<b>STAVBA: Rekonstrukce NKP Špilberk - stavba č. 1</b> <b>ÚSEK: SO 05 – Severní přístavek – Objekt A</b>	<b>31</b>
<b>NÁVRH NA OCENĚNÍ ZMĚNY</b> <b>NÁVRH NA OZNÁMENÍ Č.: 31</b> <b>PŘÍKAZ KE ZMĚNĚ Č.:</b> <b>SO 05 – Severní přístavek – Objekt A – Obvodová stěna</b>	
KOMU: OI MMB OD: Spol. ARCHATT, s.r.o. a Tocháček spol. s r.o. DATUM: ODESLÁNO: POŠTOU: KURÝR: FAX: OSOBNĚ: X	
<b>PŘEDMĚT ZMĚNY: Některé části obvodové stěny objektu A nejsou staticky způsobilé unést zatížení nově montovaného krovu, nutné jejich přezdění na statikem určených místech.</b> DOTČENÉ MÍSTO: NKP Špilberk - SO 05 Severní přístavek ODKAZ NA VÝKRESY: ██████████ ODKAZ NA SOUPIS PRACÍ: viz položkový rozpočet „Změna č. 31 – příloha č. 1“ ODKAZ NA JINOU ČÁST SMLOUV:	
<b>POPIS ZMĚNY:</b>  Po provedení úprav obvodové zdi dle PD (vybourání otvorů pro nové výplně, atp.) byly identifikovány nepředvídatelné historické stavební úpravy, které měly vliv na celistvost a únosnost ponechané kce. Např. vícevrstvé (dodatečně dozdívané) zdivo se vzduchovou mezerou.  Na základě posouzení obvodových konstrukcí statikem byly shledány obvodové stěny objektu A jako nezpůsobilé k tomu, aby vynášely krov a přenášely jeho zatížení do zákla

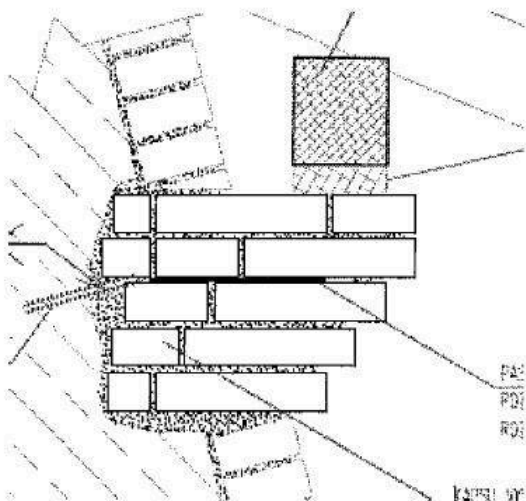
dle informace z výrobního výboru konaného tento týden ohledně barevností se budou všechny původně přiznané cihelné konzoly v přízemí obj. A zaomítávat !  
Jedná se o 10 ks cihelných konzol, obrázek níže.

Zhotovení těchto cihelných konzol máte v předmětu díla, prosím tedy o docenění jejich zaomítání.

Jednoznačně chceme vycházet z ceny původní položky za vyzdění této konzoly. Zaomítání těchto konzol = 1260 Kč za jednu konzolu. Vyzdívání těchto konzol je velmi pracné a komplikované, zaomítat takovou složitou konzolu do dívatelného stavu nebude vůbec jednoduché a vezme to dost času.  
[REDACTED] jsem to už probíral.

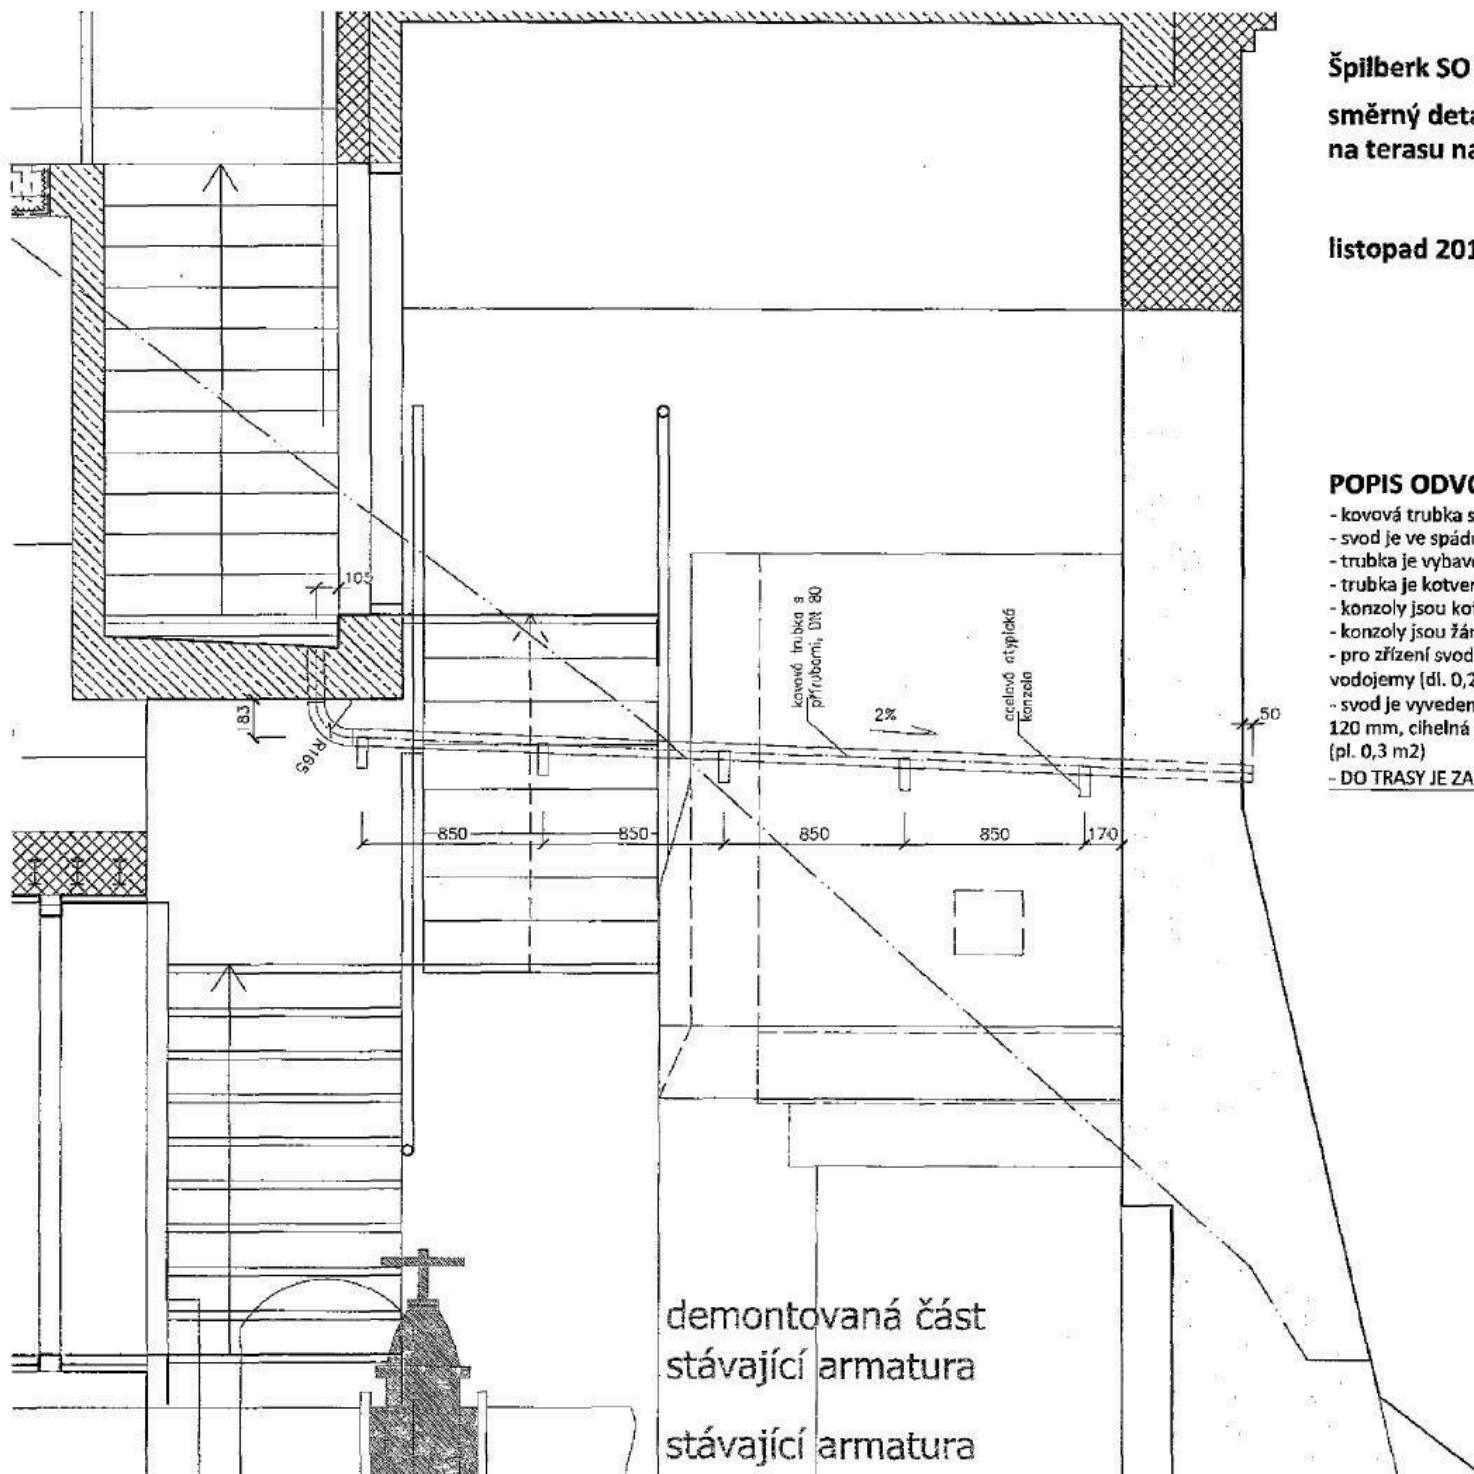
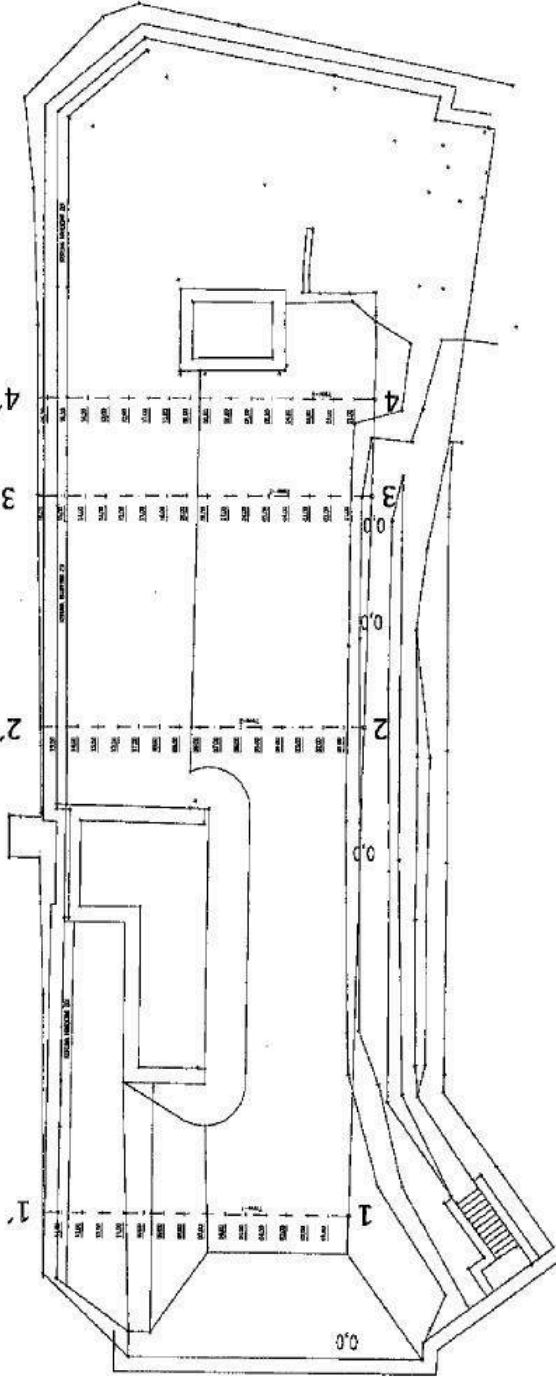
- kovová trubka s přírubami, DN 80, barva černá matná, celková dl. 4,8 m
- svod je ve spádu 2%
- trubka je vybavena šrouby, maticemi a těsněním
- trubka je kotvena na atypických ocelových konzolách á 0,85 m (5ks konzol)
- konzoly jsou kotveny do cihelné zdi (2 ks kotev na 1 konzoli)
- konzoly jsou žárově pozinkovány a opatřeny černým matným grafitovým nátěrem
- pro zřízení svodu bude provrtána žb. deska únikového schodiště na terasu nad vodojem (dl. 0,25 m,  $\varnothing$  100 mm)
- svod je vyveden čelní stranou hradební zdi nově zbudovaným prostupem dl. 0,6 m,  $\varnothing$  120 mm, cihelná plenta v okolí prostupu bude opravena přezděním a přespárováním (pl. 0,3 m<sup>2</sup>)
- DO TRASY JE ZAÚSTĚNA PODLAHOVÁ VPUŠŤ (PRVEK ON20)

směrný detail odvodnění podesty schodiště  
na terasu nad vodojemy (ZL32)

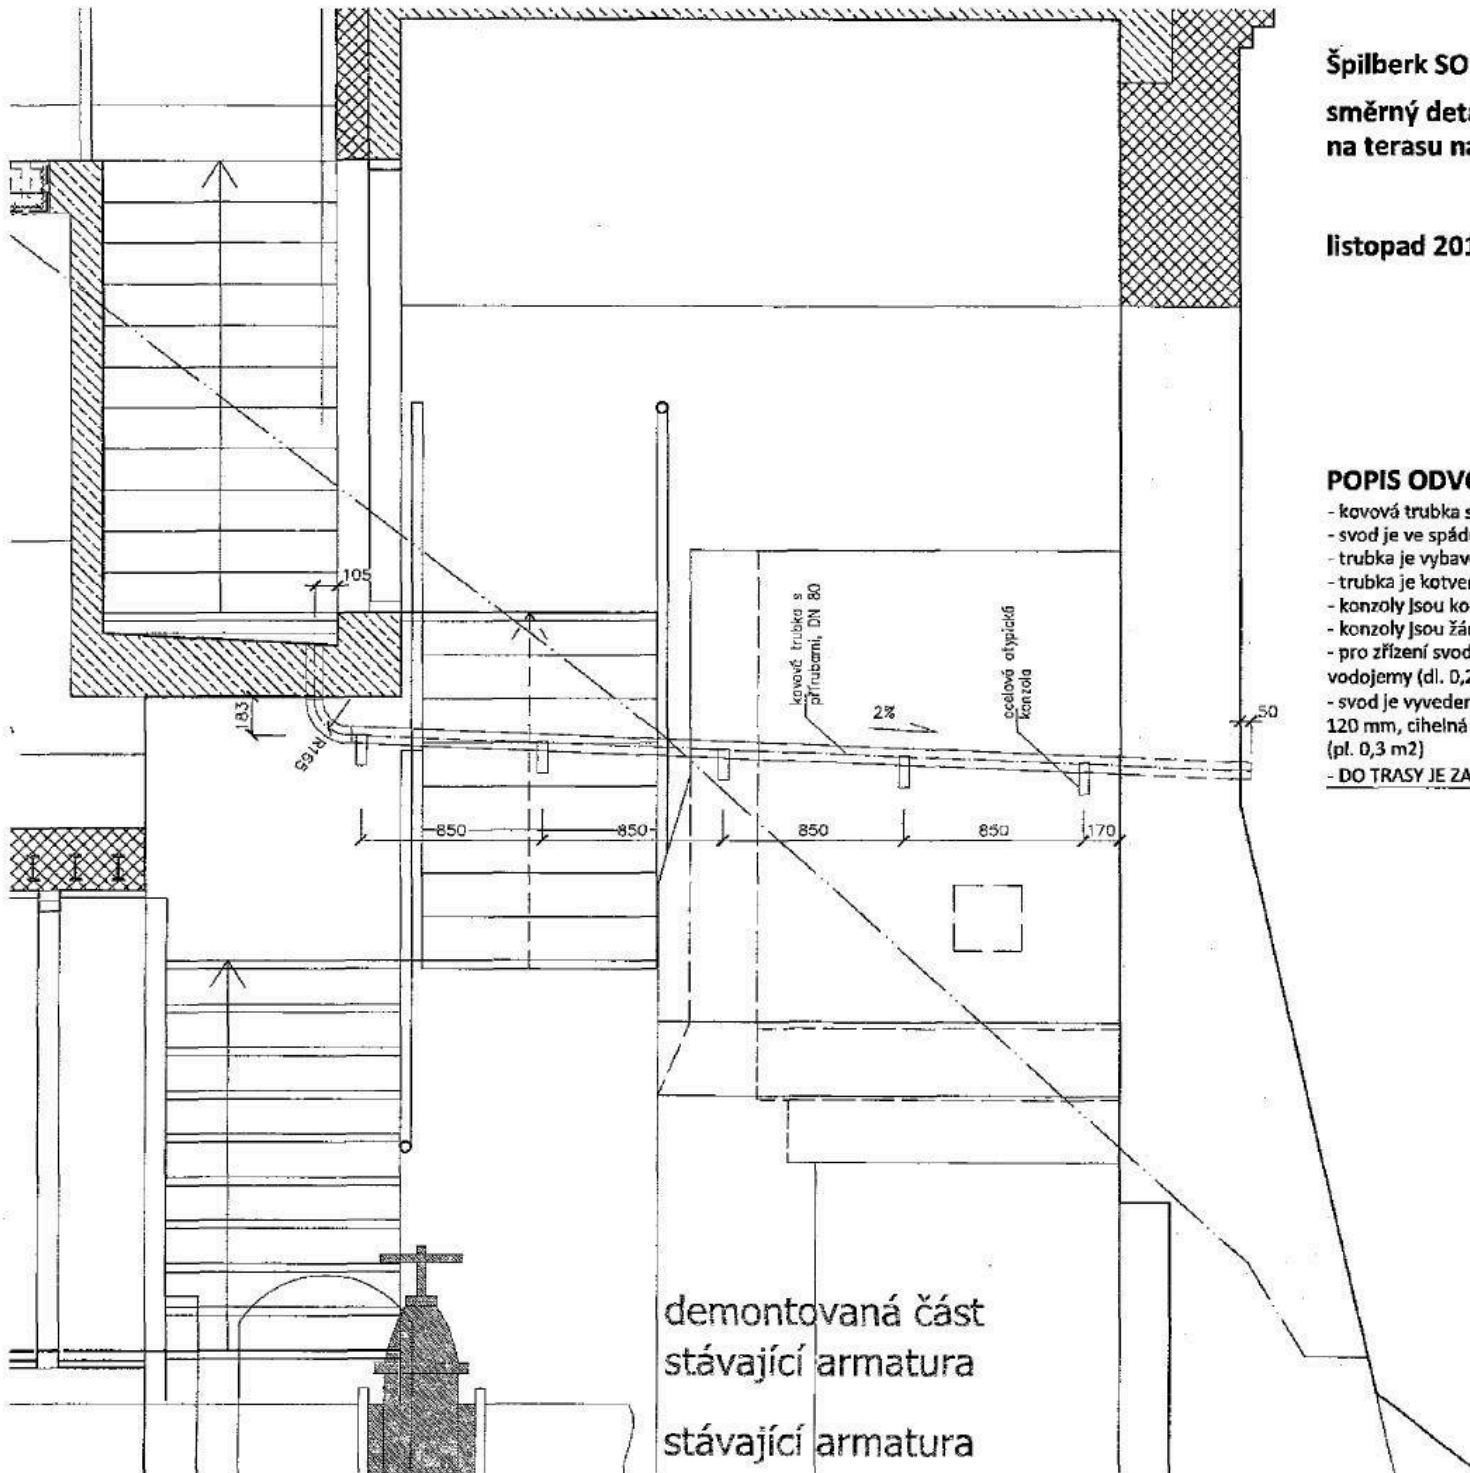
- kovová trubka s přírubami, DN 80, barva černá matná, celková dl. 4,8 m
- svod je ve spádu 2%
- trubka je vybavena šrouby, maticemi a těsněním
- trubka je kotvena na atypických ocelových konzolách á 0,85 m (5ks konzol)
- konzoly jsou kotveny do cihelné zdi (2 ks kotev na 1 konzoli)
- konzoly jsou zároveň pozinkovány a opatřeny černým matným grafitovým nátěrem
- pro zřízení svodu bude provrtána žb. deska únikového schodiště na terasu nad vodojemy (dl. 0,25 m,  $\varnothing$  100 mm)
- svod je vyveden čelní stranou hradební zdi nově zbudovaným prostupem dl. 0,6 m,  $\varnothing$  120 mm, cihelná plenta v okolí prostupu bude opravena přezděním a přespárováním (pl. 0,3 m<sup>2</sup>)
- DO TRASY JE ZAÚSTĚNA PODLAHOVÁ VPUSŤ (PRVEK ON20)
